Dodatek č. 1

Smluvní strany tímto prohlašují, že dne 29. 01. 2021 uzavřely smlouvu o dílo, jejímž předmětem je provedení stavebních prací na veřejné zakázce s názvem: „**II/331 Brandýs nad Labem – I/9, rekonstrukce – VII. etapa**“ (dále jen „Smlouva o dílo“). Na základě dohody smluvních stran a ve vazbě na čl. 15. Závěrečná ustanovení odst. 15.15. Smlouvy o dílo, uzavírají smluvní strany tento dodatek č. 1 ke Smlouvě o dílo (dále jen „**Dodatek č. 1**“).

Název a evidenční číslo Stavby: II/331 Brandýs nad Labem - I/9, rekonstrukce - VII. etapa Název stavebního objektu/provozního souboru (SO/PS): SO 187 Přechodné dopravní značení	Číslo SO/PS / / číslo Změny SO/PS: 187/1	Číslo ZBV: 1
---	---	------------------------

Změnový list

Stará Boleslav - oprava komunikace II/331

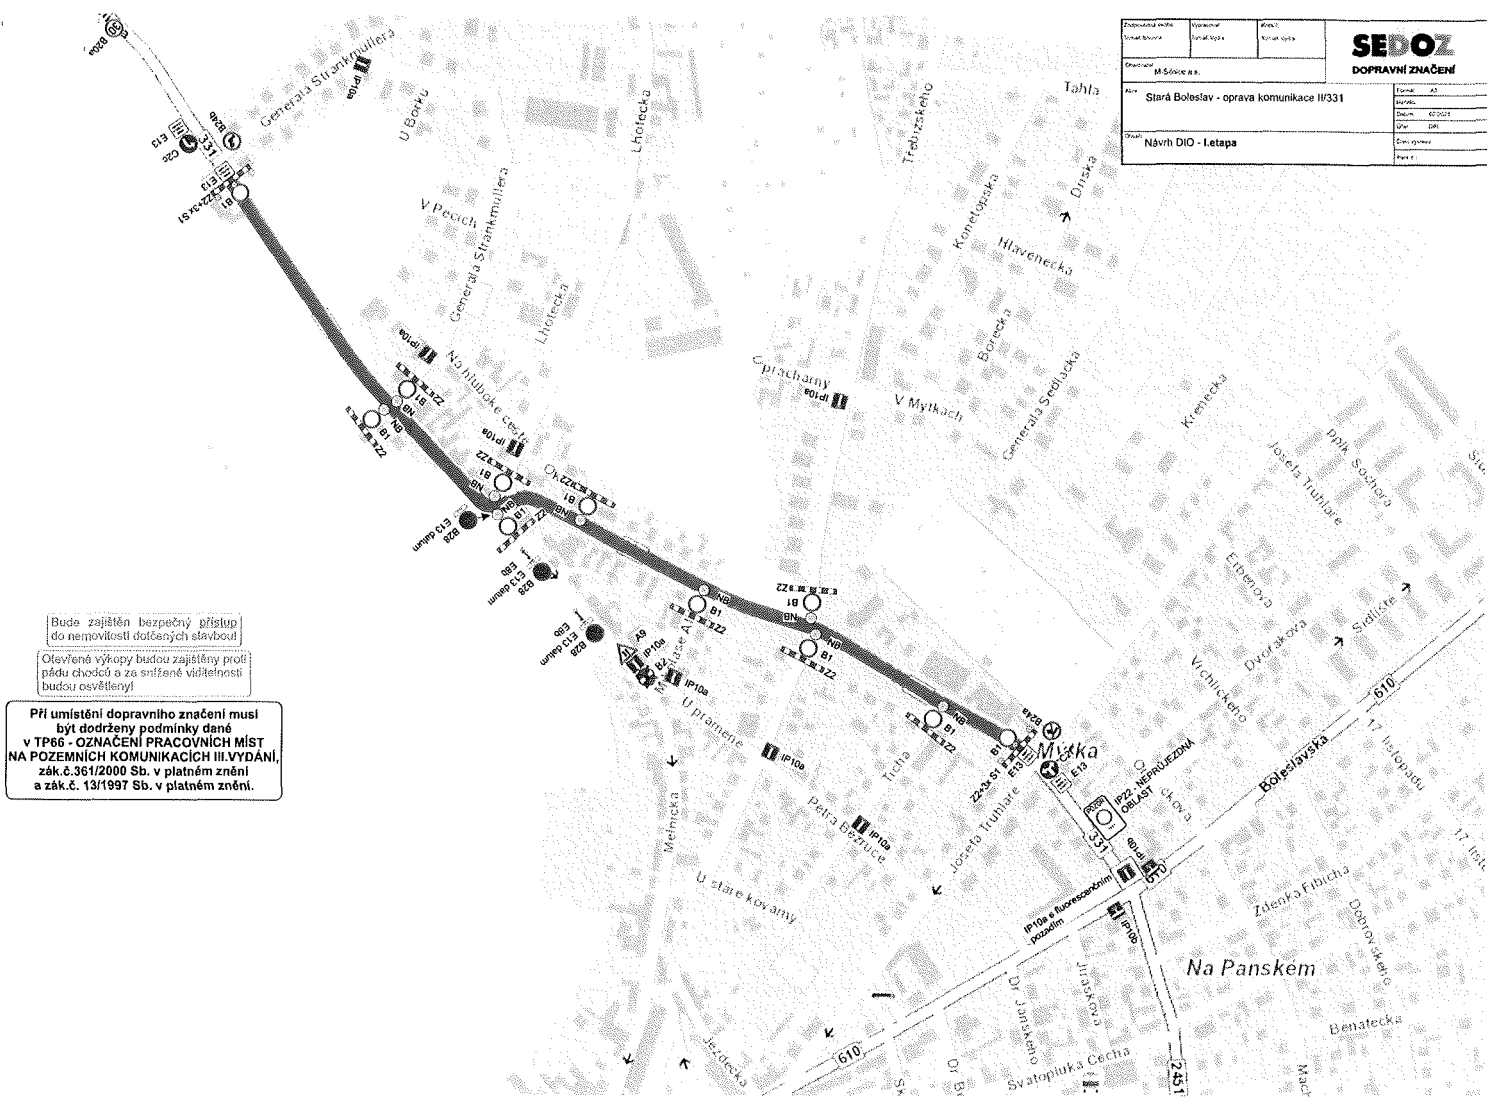
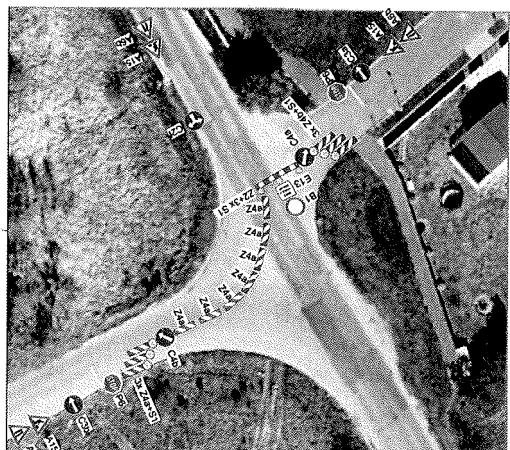
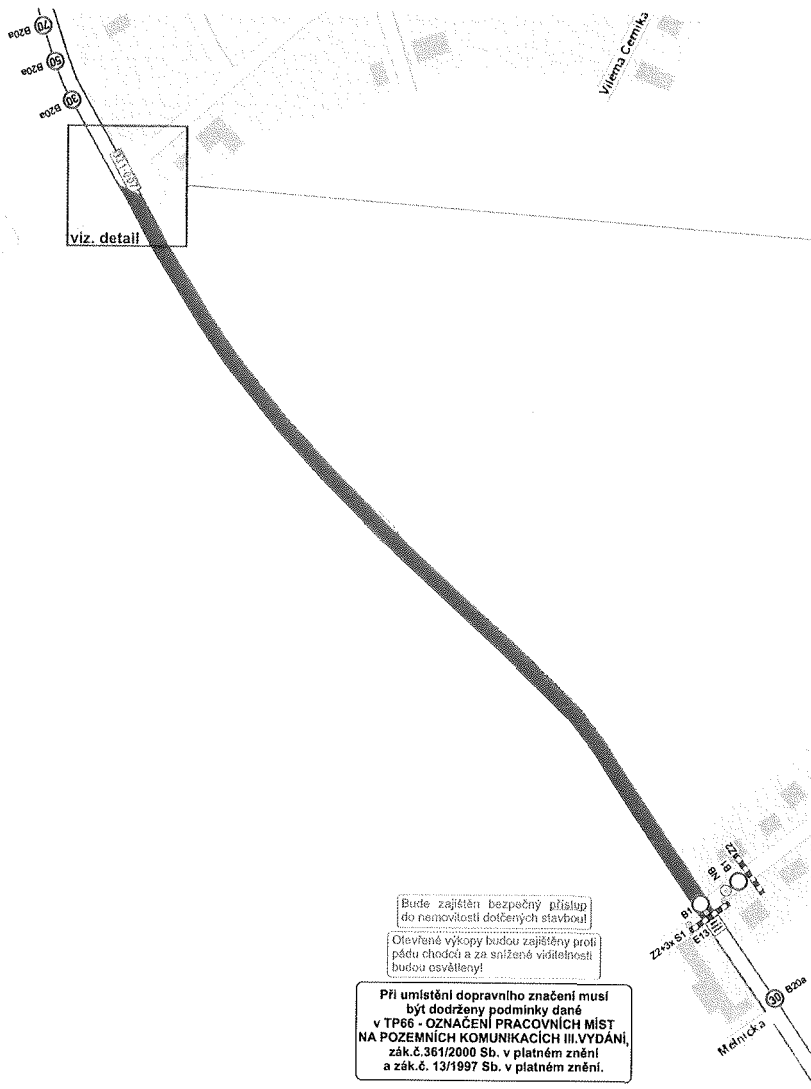
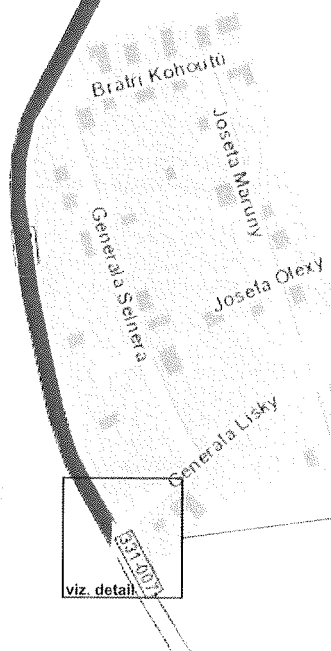
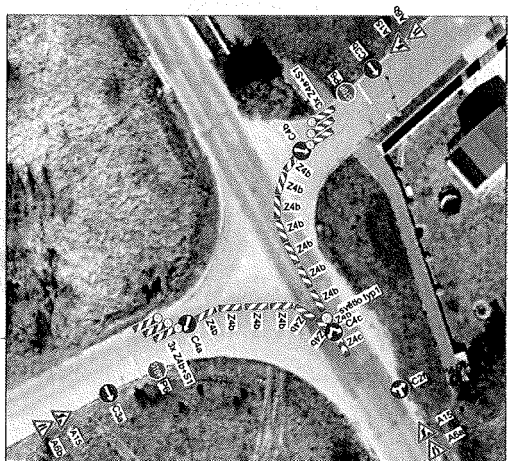
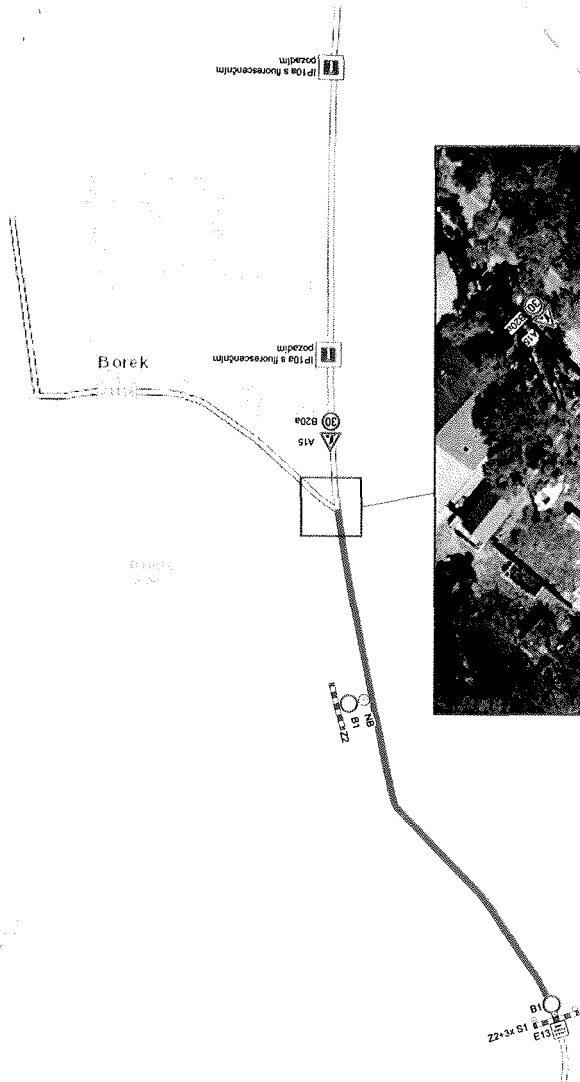
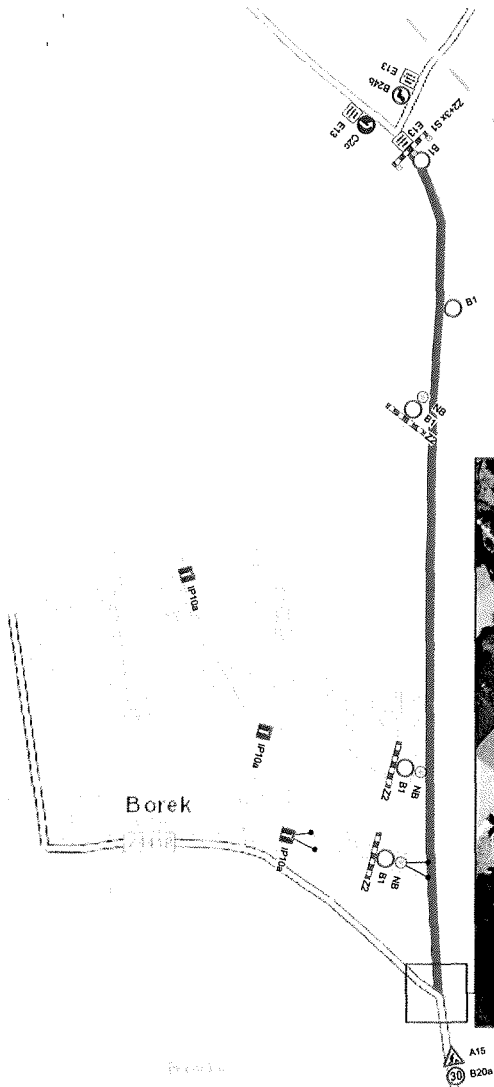
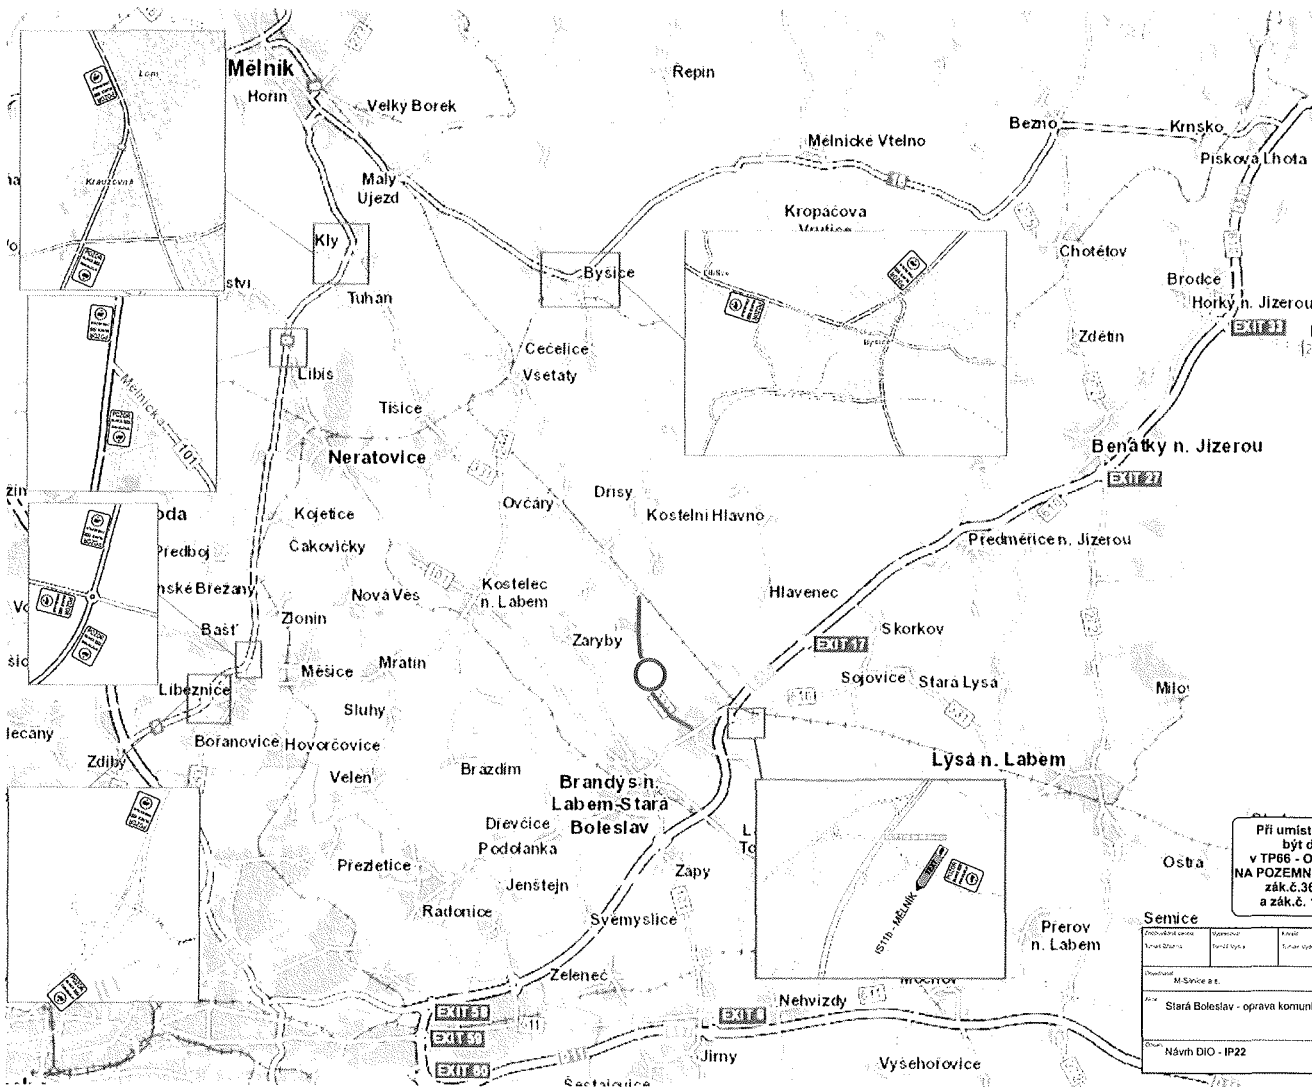
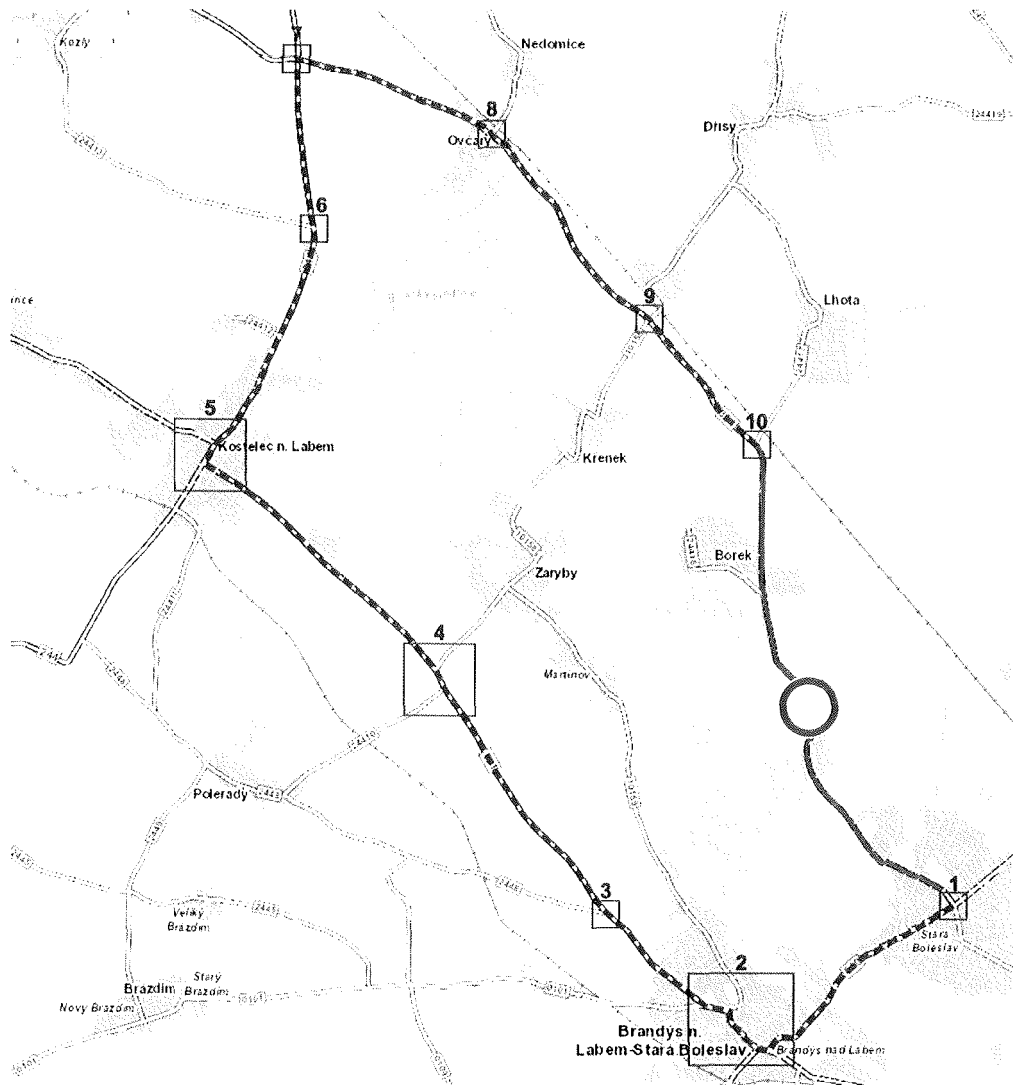
Díličí změna 1: Změna přečhodného DZ

V projektové dokumentaci PDPS byl zpracován projekt přečhodného dopravního značení, kdy ve fázi přípravy stavby došlo k zjištění, že projekt nemůže být použit pro provedení DIO, jelikož navržená objízdná trasa pro nákladní automobily byla vedena přes město Kostelec nad Labem, kde nemůže být převáděná nákladní doprava nad 22 t. Došlo k vypracování nového projektu DIO pro celou stavbu, který vychází z TP 66 a vznikl na základě místního šetření a požadavků dotčených orgánů.

Byla stanovena nová objízdná trasa pro nákladní automobily, která je delší než původně zamýšlená trasa a osazena větším počtem dopravních značek IP 22. Dále původní projekt dopodrobna neřešil osazení dopravního značení v křižovatkách a přilehlých ulicích v jednotlivých etapách v úseku uzavírky. Zejména se jedná o doplnění dopravního značení v intravilánu ve stavebním objektu SO 108.

Nový projekt DIO upravuje objízdnou trasu pro nákladní automobily, která původně byla vedena přes město Kostelec nad Labem, kde přes most č. 244-006 (přes Mlýnský potok) nemůže být převáděna nákladní doprava nad 22 t. Vlivem změny objízdné trasy došlo k jejímu prodloužení, s čímž je spojeno navýšení počtu osazených dopravních značek. Dále v původním projektu nebyly dopodrobna řešeny křižovatky, které se nachází v blízkém okolí rekonstruované komunikace. Došlo k doplnění dopravního značení na přilehlých křižovatkách dle jednotlivých etap, pro zajištění vyšší bezpečnosti a přehlednosti dopravní situace. Projekt DIO byl zpracován na základě vyhlášky č. 294/2015 Sb., zákona silničního provozu, TP 66 - Zásady pro označování pracovních míst na pozemních komunikacích a požadavků dotčených orgánů.

V PDPS byl zpracován projekt přechodného dopravního značení, který uvažoval vedení objízdné trasy pro nákladní dopravu nad 22 t přes město Kostelec nad Labem. Ve fázi přípravy stavby došlo k zjištění, že návrh DIO tak jak uvažovalo PDPS nemůže být použit, jelikož navržená objízdná trasa pro nákladní automobily vedena přes město Kostelec nad Labem, kde nemůže být převáděná nákladní doprava nad 22 t. Dále došlo k doplnění DZ v přilehlých ulicích stavby pro zajištění bezpečnosti a vyšší přehlednosti dopravní situace.

V rámci přípravy stavby (vyřízení DIR) došlo k vypracování nového projektu DIO pro celou stavbu, který vychází z TP 66 a vznikl na základě místního šetření a požadavků dotčených orgánů.

V ZBV došlo tedy k úpravě množství stávajících položek a také došlo k doplnění nových položek v souladu s projednaným a vydaným DIR.
